Vysvětlení zadávací dokumentace č. 3

podle §§ 98, 99 zákona č. 134/2016 Sb., o zadávání veřejných zakázek v platném znění (dále jen „Zákon“)

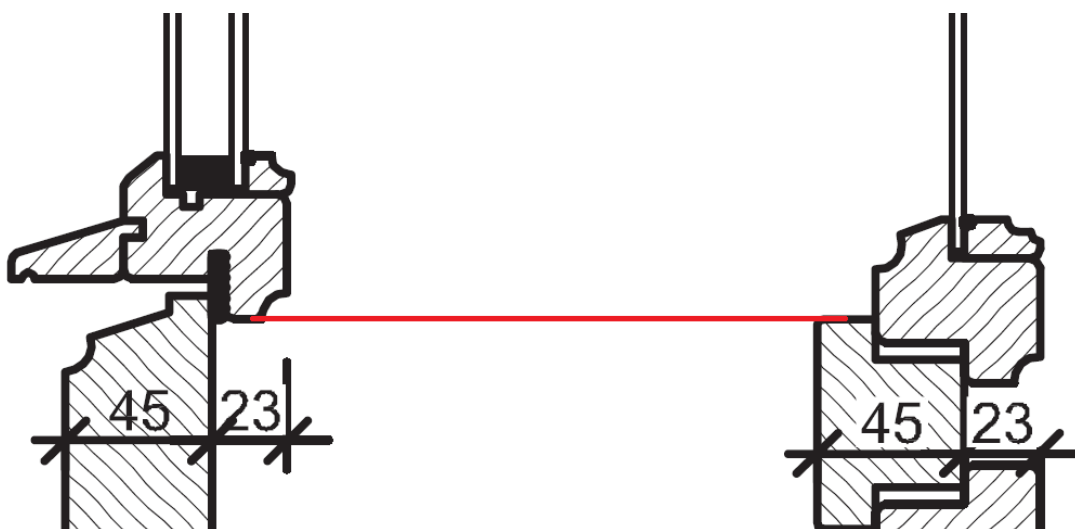
Dotaz č.1: Zadávací dokumentace obsahuje požadavek na „normovou kritickou teplotu“ (což není termín zcela odpovídající pravděpodobně doporučení dle ČSN 73 0540-2). Požadavek tak, jak jej formuluje Zadavatel, nicméně nelze aplikovat. V požadavku primárně chybí určení toho, za jaké vnitřní teploty ve stacionárním stavu má být na vnitřním rámu docíleno teploty 10,7°C. Bez uvedení vnitřní teploty místnosti, která má zásadní vliv na teplotu vnitřního rámu, nelze relevantní výpočet provést a parametr se tak stává naprosto nefunkčním (teplota rámu bude jistě velmi odlišná při vnitřní teplotě 20,0 °C nebo vnitřní teplotě 23,0 °C; návrh okna se tedy v závislosti na hodnotě vnitřní teploty místnosti bude zásadně měnit).

S ohledem na vše výše uvedené **žádáme Zadavatele o odstranění požadavku na „normovou kritickou teplotu“, alternativně o jeho specifikaci včetně vnitřní teploty místnosti a způsobu ověření dodržení tohoto požadavku:**

Odpověď: Zadavatel sděluje, že požadavek na vnitřní teplotu a vlhkost je dán normou ČSN EN 12831, kde se pro učebny uvažuje hodnotou vnitřní teploty +20°C a relativní vlhkostí 60%. Požadovaná hodnota bude doložena výpočtem.
